**Европейская экономическая комиссия****Комитет по внутреннему транспорту****Всемирный форум для согласования правил
в области транспортных средств****Рабочая группа по вопросам освещения
и световой сигнализации****Семьдесят первая сессия**

**Правила № 48 (установка устройств освещения
и световой сигнализации) – предложение
по поправкам к поправкам серии 06****Предложение по дополнению 3 к поправкам серии 06
к Правилам № 48 (установка устройств освещения
и световой сигнализации)****Представлено экспертом от Польши***

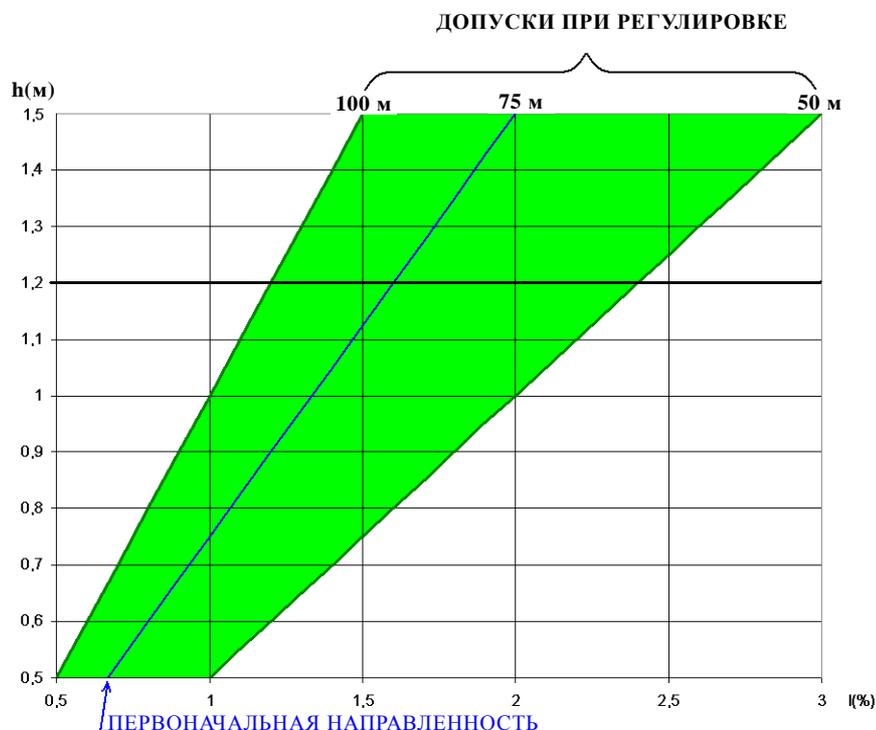
"6.2.6.1.3 В зависимости от высоты установки в метрах (h), на которой расположена исходная ось фары ближнего света, первоначальный наклон светотеневой границы фары ближнего света вниз должен иметь значение (первоначальная направленность фар), при котором горизонтальная часть светотеневой границы пересекает поверхность ровной горизонтальной дороги на расстоянии 75 м от фары (см. рис. ниже).

Вертикальный наклон светотеневой границы фары ближнего света при всех статических условиях, предусмотренных в приложении 5, должен быть таким, чтобы расстояние от пересечения горизонтальной части светотеневой границы с дорожным покрытием оставалось в диапазоне от 50 м до 100 м с учетом допусков по направленности (см. рис. ниже).
